改善箇所説明図

不適合発生箇所

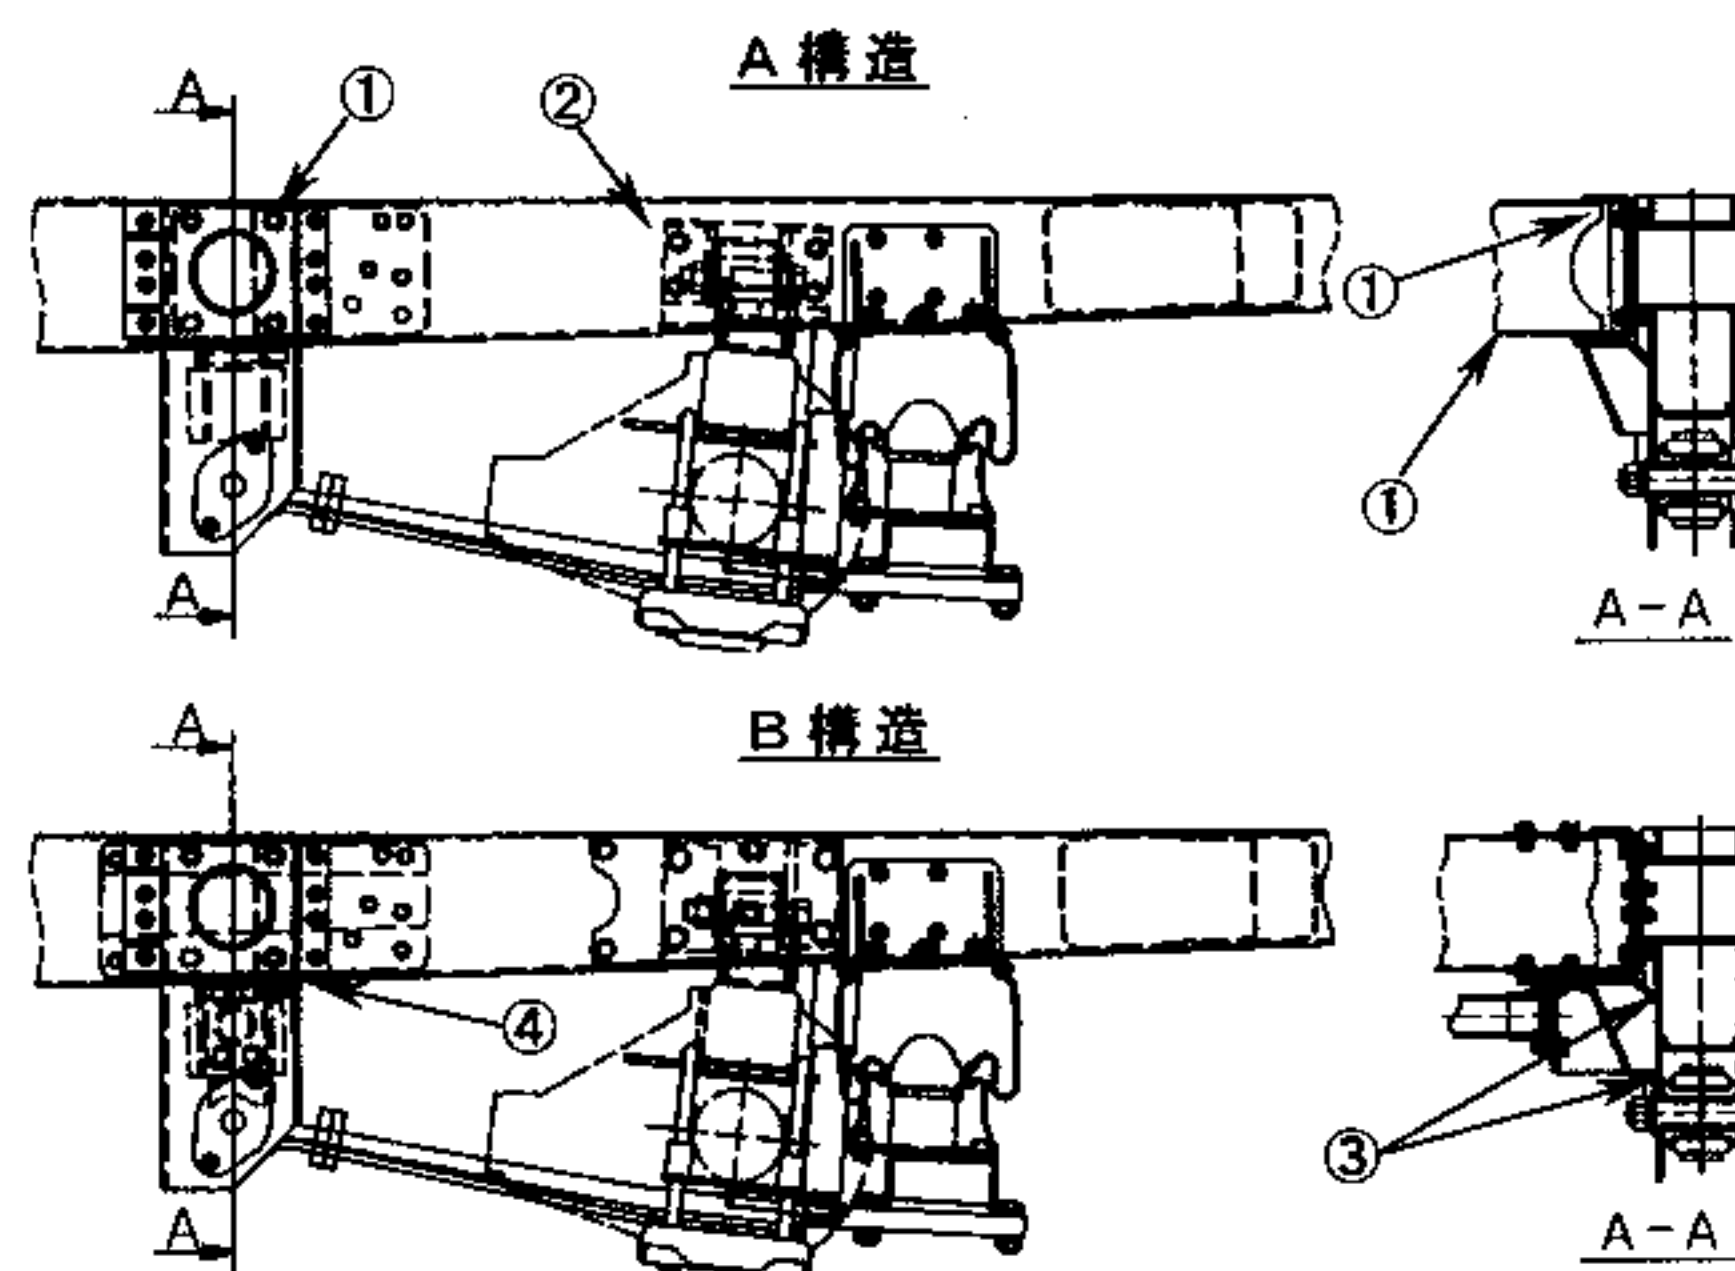
- ① カセット廻り亀裂
- ② ラテラルロッド 取付部ボルト際亀裂
- ③ SPGハンガ 連結クロスハーフ 取付 BRKT R部亀裂
- ④ SPGハンガ 溶接部亀裂

緩衝装置において、後軸のエアサスペンション取付金具の強度が不足している為、当該金具または車枠に亀裂を生じ、走行中に異音が発生し、最悪の場合、当該金具の取付位置が車枠からずれ、走行安定性がそこなわれるおそれがある。

全車両、取付金具を対策品に交換する。なお、車枠を点検し、亀裂が発生しているものは亀裂を修理する。

改善の内容

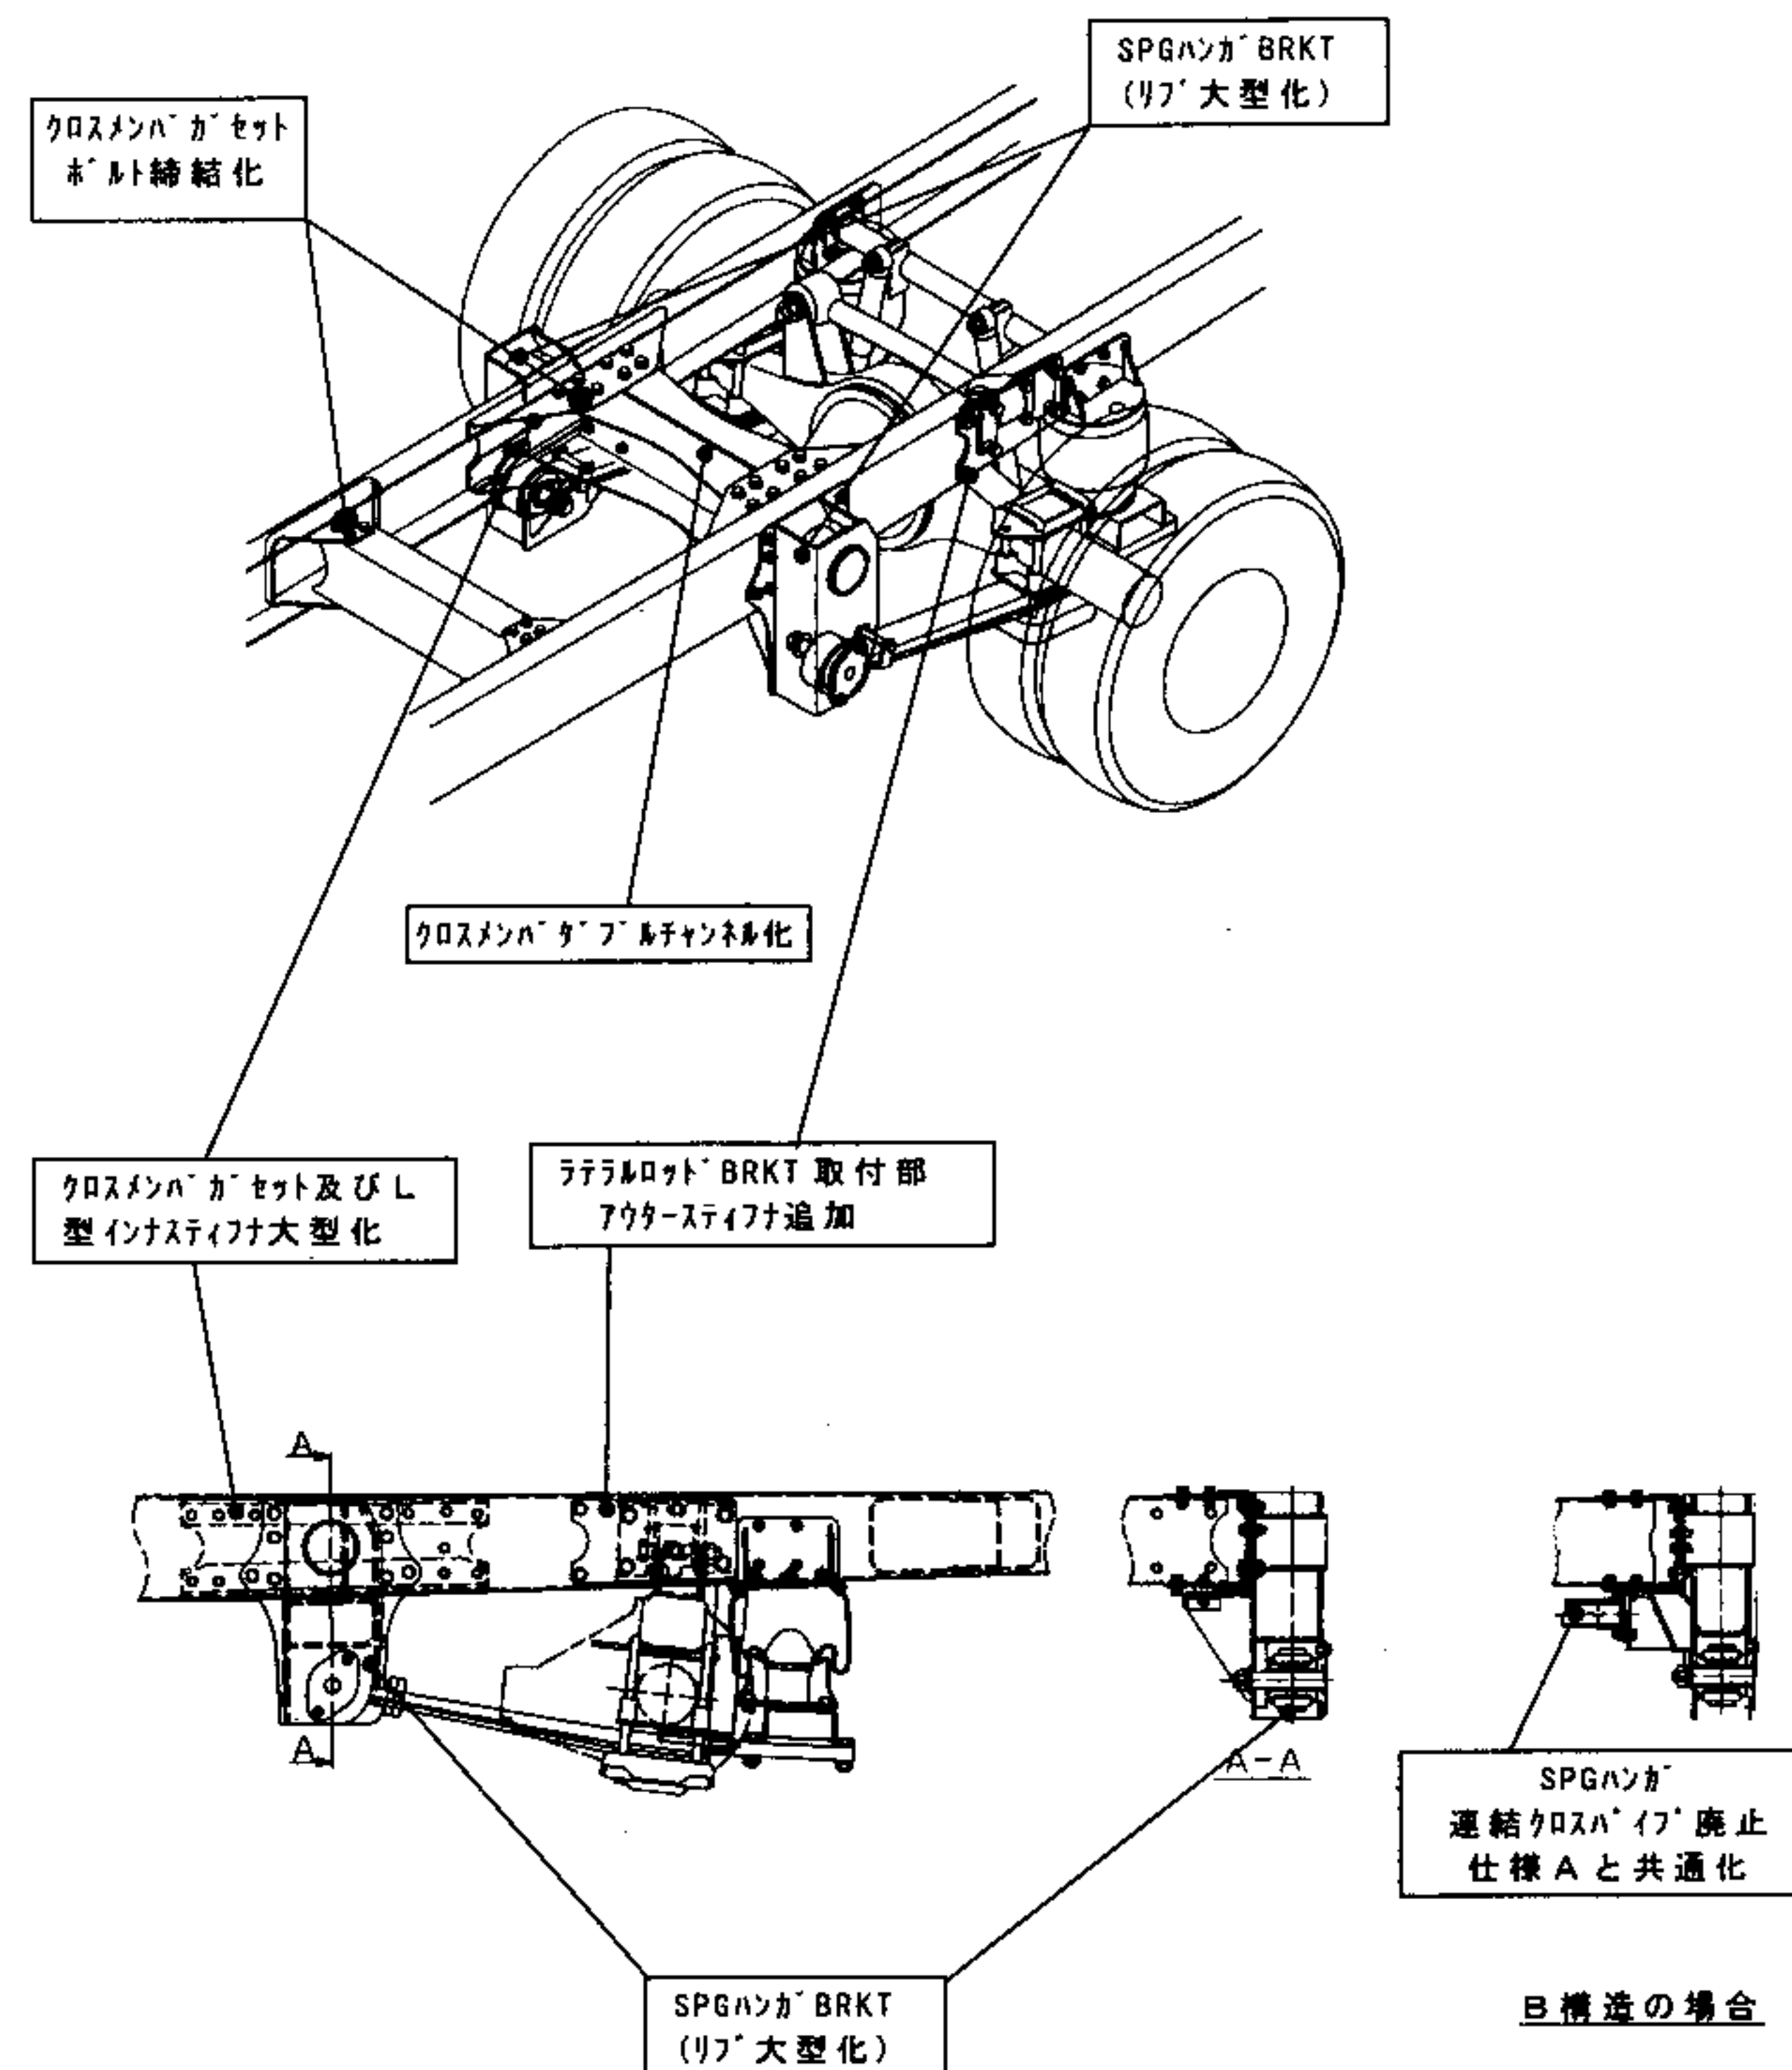
注：□は、交換及び追加・変更部品を示す。
